電源開発株式会社  
大間原子力発電所

意見聴取会指摘事項について  
(地盤関係)

平成19年1月  
原子力発電安全審査課

図-1.1 最大鉛直加速度の深度分布の比較<sup>1)</sup>

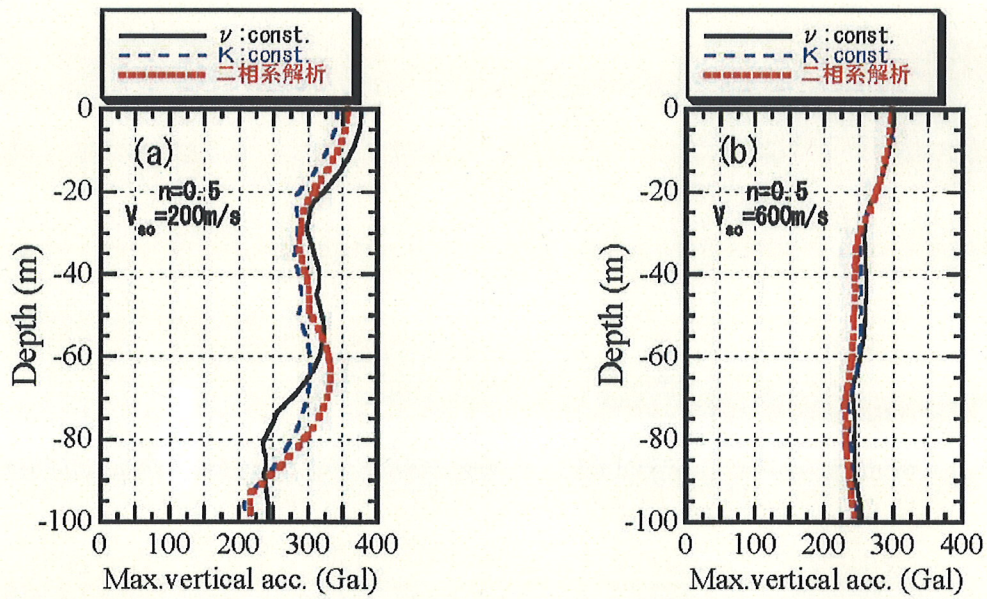
- 1) 原子炉建屋基礎地盤の安定性評価に用いる動的物性値の設定について説明すること。

この鉛直動に対する解析手法の妥当性を検討する目的から、地盤安定性評価部会<sup>1)</sup>では、1995年兵庫県南部地震においてポートアイランドで観測された地震記録を対象に、上述の2種類の等価線形解析手法を用いた比較解析（水平・鉛直の同時入力）を行っている。鉛直加速度の解析結果を図-1.1に示す。図によれば、地表付近の軟弱な地盤に対しては、従来の等価線形解析（ $\nu$ 一定解析、CASE1）は実測値に比べて応答が小さくなるが、 $K$ 一定解析（特にCASE3）は良く一致していることが分かる。
